INFORME TECNICO DE INSPECCION INSTALACION RECPTORA DE GAS.

RESTAURANTE LA VICTORIA.

El objeto del informe es dar constancia de que se ha revisado el estado de la instalación de gas existente en local Restaurante La Victoria ubicado en Camí vell de la Victoria S/N de Alcudia. Siendo inspeccionado el día 19 de Enero de 2017 para verificar el cumplimiento de los requisitos establecidos en el Real Decreto: R.D 919/2006 de 28 julio de 2006.

Caseta de los depósitos móviles de GLP .

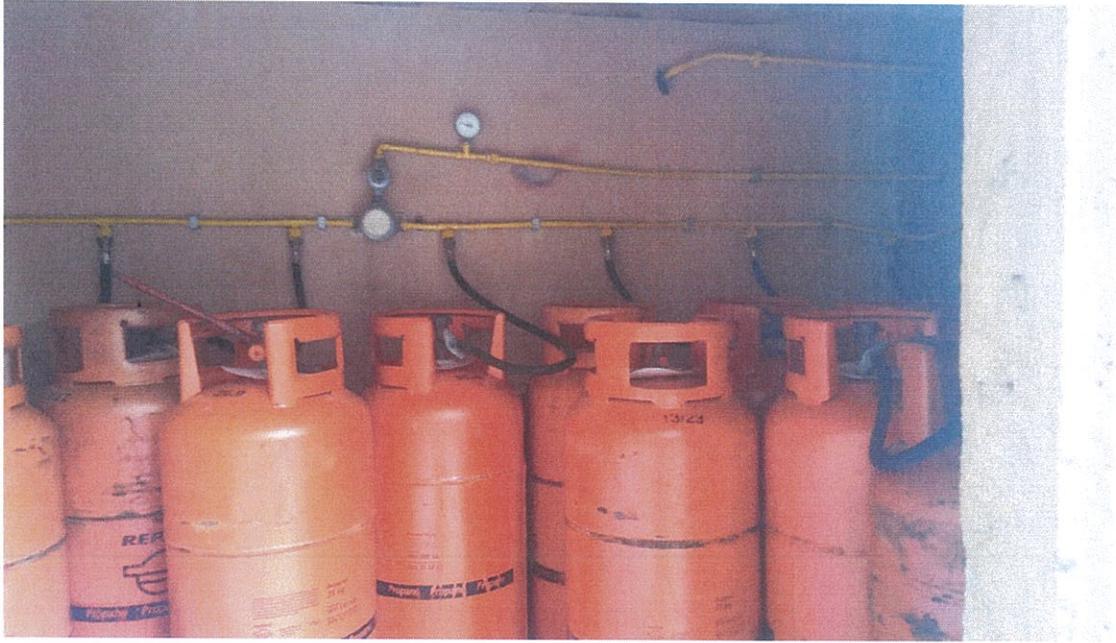
- No hay electroválvula de corte de gas enclavada con la campana extractora con función campana extractora **ON** gas **ON** y campana extractora **OFF** gas **OFF**.
- Faltan los carteles de aviso de almacenamiento de depósitos móviles de GLP.
- La caseta de la batería de los depósitos móviles de GLP se encuentra con utensilios y otros objetos los cuales no pueden estar en interior.
- Tramos de la instalación sin pintar en cocina y sin posibilidad de ver su final (con objetos que obstaculizan los accesos).
- La instalación no está pintada de amarillo identificativo de gas en fase gaseosa.
- Liras de conexión de los depósitos móviles de GLP sin fecha visible de caducidad.
- Sujeción de la instalación receptora deficiente en algunos tramos de cocina.
- En cocina faltan protecciones y sujeciones mecánicas, tanto en pared como en el suelo.

- Sustituir los latiguillos de conexión de los aparatos a gas.
- Instalar un sistema de detectores de gas con un mínimo de dos sondas en simultaneidad con la electroválvula de corte.
- Sujetar tramos y llave de corte de horno.
- Colocar y sujetar bien, los tramos que discurren por debajo de muebles de cocina.
- Retirar utensilios de cuarto de batería de depósitos.
